Datum	20 december 2022	Behandeld door	Paul de Kort
Onze referentie		Telefoon	06-51138317
Uw referentie		E-mail	p.dekort@brwbn.nl
Zaaknummer	2022-004920		
Onderwerp	Verantwoording uitbreiding bestaand bestemmingsvlak bedrijf

U hebt de Veiligheidsregio Brabant Noord in de gelegenheid gesteld om te reageren op het bestemmingsplan Tongeren 48 in Boxtel. Het plangebied grenst vrijwel direct aan de spoorlijn Tilburg - Boxtel - Eindhoven en aan twee hogedruk aardgasleidingen. Omdat de ruimtelijke ontwikkeling plaatsvindt in het invloedsgebied van deze twee risicobronnen dient conform het artikel 8 BEVT en artikel 12 BEVB groepsrisico te worden verantwoord.

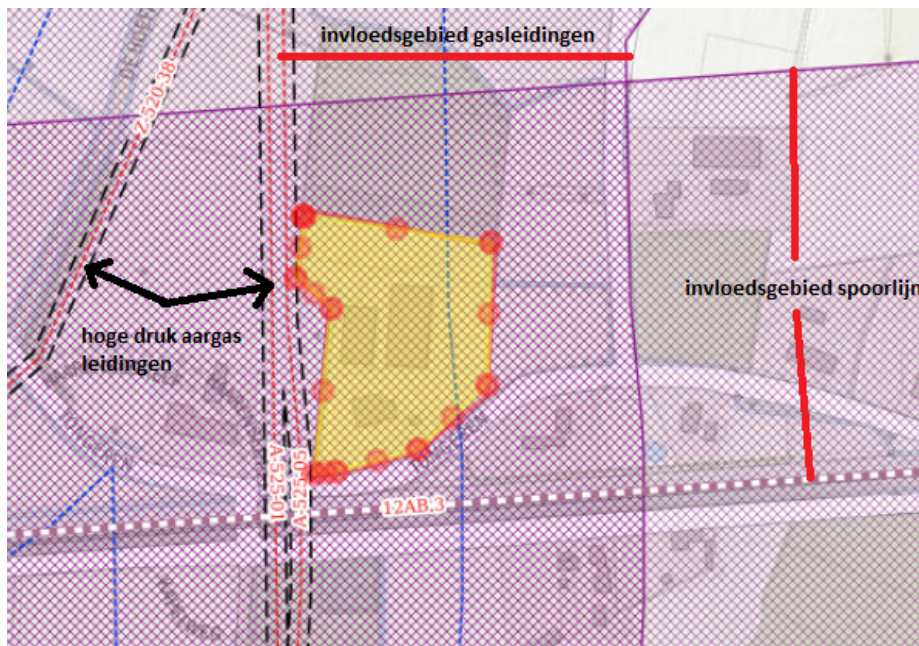
Wij merken op dat, zoals gebruikelijk in juridisch-planologische procedures in de paragraaf Externe Veiligheid niet wordt verwezen naar wet-en regelgeving en hier inhoudelijk ook niet op wordt ingegaan. Verder merken wij op dat de beschrijving t.a.v. de ligging van de gasleidingen niet volledig is. De aanwezigheid van de hoge druk aardgasleidingen A525-1 en A525-5 worden niet benoemd.

In dit advies een schets van de ligging van de risicobronnen met bijbehorende invloedsgebieden in de bestaande situatie. Het nieuw te ontwikkelen gebied valt binnen de invloedsgebieden van de gasleiding en het spoor.
